# Verzoek tot Wijziging

Algemeen	
<b>Project:</b>	Tramvervoersysteem Uithoflijn
<b>Initiatiefnemer:</b>	Provincie Utrecht - afdeling OV
<b>VTW nr.:</b>	OG-VTW-177
<b>VTW nr (extern):</b>	
<b>Werknaam:</b>	Aanpassing verharding perrons halte UCC
<b>Inhoudelijk behandelaar OG</b>	
<b>Inhoudelijk behandelaar ON</b>	
<b>Status</b>	definitief ingediend
<b>Type wijziging</b>	wijziging t.o.v. contract
<b>Tracédeel</b>	Tracédeel Stationsgebied (OVT + D)

Betreft contractartikel		
Kenmerk	Titel	Titel/nr/pagina
OVK-002-2013-BRU-02-VS1	Vraagspecificatie 01 - Technische Eisen Traminfrastructuur Uithoflijn	
	C20. Vormgevingsdocumenten

# Tegels

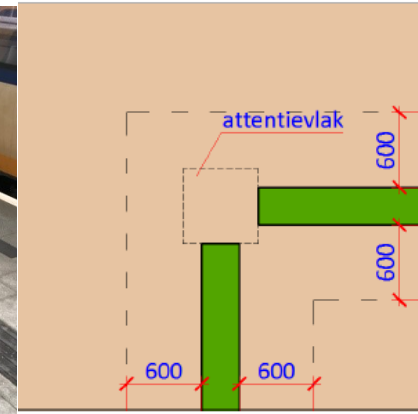
Zoals gisteren besproken heeft PU bij POUHL aangegeven nog nader onderzoek te willen doen naar de type tegels op halte UCC. De tegels die nu zijn opgenomen in het ontwerp van Movares (conform buurtsporen) (en dus in OG-VTW-177) leveren bij nader inzien toch niet de voordelen op zoals vooraf gehoopt. De aanschafprijs valt tegen, maar voornamelijk de beheer- en onderhoudskosten. Terwijl de hoge beheer- en onderhoudskosten bij bushalte Jaarbeurszijde juist een van de voornaamste redenen was om op zoek te gaan naar andere tegels. Dit betekent dat PU het ontwerp van Movares wil handhaven voor wat betreft de positionering van de blindegeleidlijn, echter dat ze voor het type tegels terugvallen op 'standaard' tegels, de tegels die voorheen voorzien waren in het contract. PU heeft dan meer tijd om onderzoek te doen naar de meest geschikte tegel. PU zal ook zelf de tegels vervangen in een later stadium (tijdens proefbedrijf of exploitatie).

2. Opdrachtnemer verwerkt het, met deze VTW verstrekte, ontwerp van de verharding van de perrons van bus- en tramhalte UCC in UO revisie C. Het ontwerp (tekening halte en document met type tegels) bevat enkel de tegels op het perron inclusief de blindegeleidelijn. Uitzondering hierop zijn de posities van de twee CiCo-paaltjes nabij de verbreding van de perronrand (OG-VTW-167), onder de OVT trap, deze posities dienen overgenomen te worden uit bijgevoegd ontwerp. De CiCo tegen het hek staat met de achterkant tegen het hek aan, de CiCo onder de OVT trap staat met de voorkant in zuidelijke richting. De overige posities van de CiCo paaltjes zijn conform ontwerp Opdrachtnemer.	Eis blijft grotendeels staan. Enkel de type tegels wordt aangepast. Hiervoor dient teruggegaan te worden naar de tegels die voorheen in het contract voorzien waren, zowel voor de normale tegels als de blindegeleidetegels. Het document met type tegels komt dus te vervallen.	De perronverharding wordt weer aangepast in de ontwerprapportage en op tekening naar: Perronverharding bestaat uit 300x300x45mm grijze betontegels (of wil POUHL nog wel de 65mm dikke betontegels handhaven?). Het legverband is halfsteens verband, haaks op de trambaan.	Perronverharding bestaat uit 300x300x45mm grijze betontegels Legverband akkoord.

# Geleidingslijn

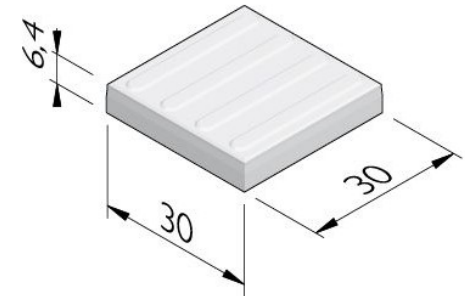
Eistekst zoals opgenomen in OG-VTW-177	Aanpassing	Conclusie / vragen BAM CUU	Reactie POUHL 2-3-'18
v1. Eis SE-01801 wijzigt in de volgende tekst: TIUHL dient te voorzien in geleidelijnen die op bestrating is aangebracht. Hierbij dient de onderliggende bestrating nog zichtbaar te zijn. Uitzondering hierop zijn de geleidelijnen op halte UCC die volgens de bijlage bij OG-VTW-177 dienen te worden gerealiseerd.	Eis blijft staan, ontwerp geleidelijnen conform ontwerp Movares behorend bij deze VTW.	Geleidelijnen worden dus weer uitgevoerd in witte betontegels. De noppentegels blijven wel de aluminium tegels, of zijn dit ook onze 'standaard' witte betonnen noppentegels?	Geleidelijnen worden uitgevoerd in 'standaard' witte betonnen noppentegels.

# UTRECHT BUS-/ TRAMSTATION CENTRUMZIJDE GELEIDELIJNEN

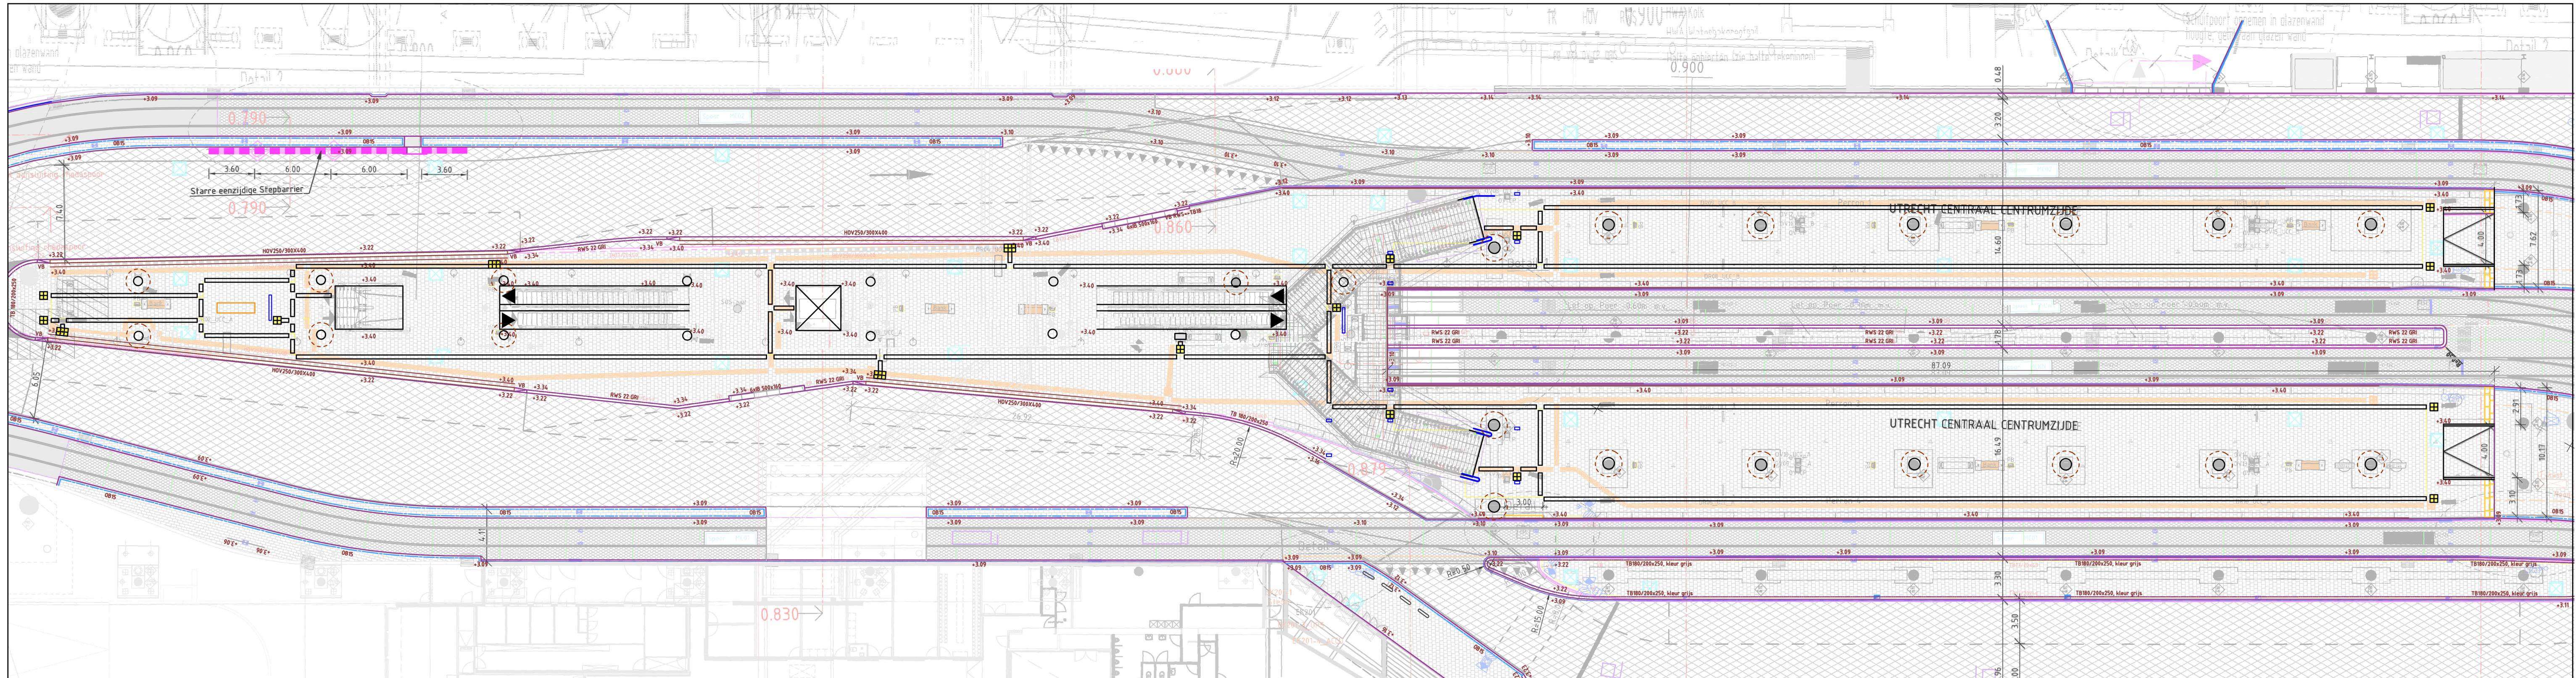
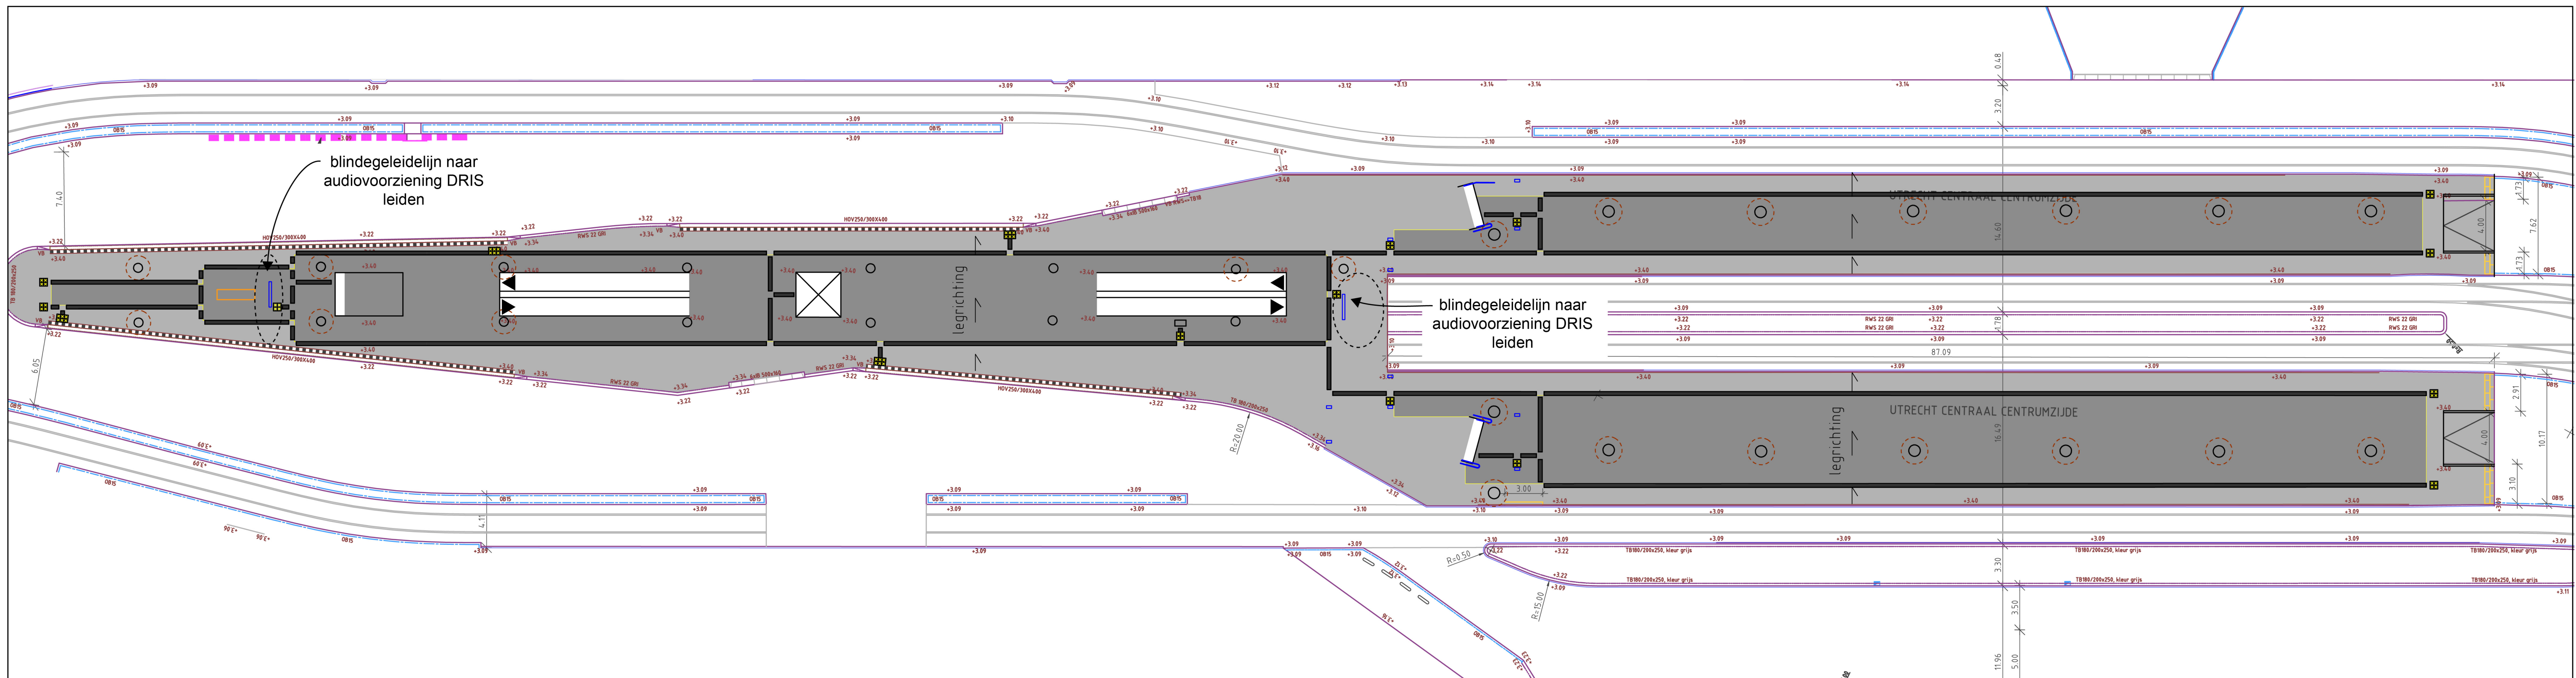
2. Opdrachtnemer verwerkt het, met deze VTW verstrekte, ontwerp van de verharding van de perrons van bus- en tramhalte UCC in UO revisie C. Het ontwerp (tekening halte en document met type tegels) bevat enkel de tegels op het perron inclusief de blindegeleidelijn. Uitzondering hierop zijn de posities van de twee CiCo-paaltjes nabij de verbreding van de perronrand (OG-VTW-167), onder de OVT trap, deze posities dienen overgenomen te worden uit bijgevoegd ontwerp. De CiCo tegen het hek staat met de achterkant tegen het hek aan, de CiCo onder de OVT trap staat met de voorkant in zuidelijke richting. De overige posities van de CiCo paaltjes zijn conform ontwerp Opdrachtnemer.	2017-12-19

3. De blindegeleidelijn dient naar de audiovoorzieningen van de DRIS te leiden (linkerkolom van de twee overzichtspanelen DRIS), de exacte positie van de DRIS panelen komt uit het ontwerp van Opdrachtnemer.	2017-12-19

4. Opdrachtnemer realiseert de verharding van de perrons van bus- en tramhalte UCC conform het gemaakte ontwerp in de voorgaande eis.	2017-11-14	
5. De legrichting van de tegels is conform de pijlen in de tekening van het ontwerp.	2017-12-19

3. De blindegeleidelijn dient naar de audiovoorzieningen van de DRIS te leiden (linkerkolom van de twee overzichtspanelen DRIS), de exacte positie van de DRIS panelen komt uit het ontwerp van Opdrachtnemer.	Eis blijft staan, ontwerp geleidelijnen conform ontwerp Movares behorend bij deze VTW.	Geen aanpassing van huidig ontwerp	Akkoord.

4. Opdrachtnemer realiseert de verharding van de perrons van bus- en tramhalte UCC conform het gemaakte ontwerp in de voorgaande eis.	Hiervoor komt nog een uitvoeringsVTW.	Geen aanpassing van huidig ontwerp	Akkoord.

5. De legrichting van de tegels is conform de pijlen in de tekening van het ontwerp.	Eis komt te vervallen, hiervoor dient teruggegaan te worden naar de oorspronkelijke eisen.	De legrichting heb ik in punt 2 staan.	Akkoord.
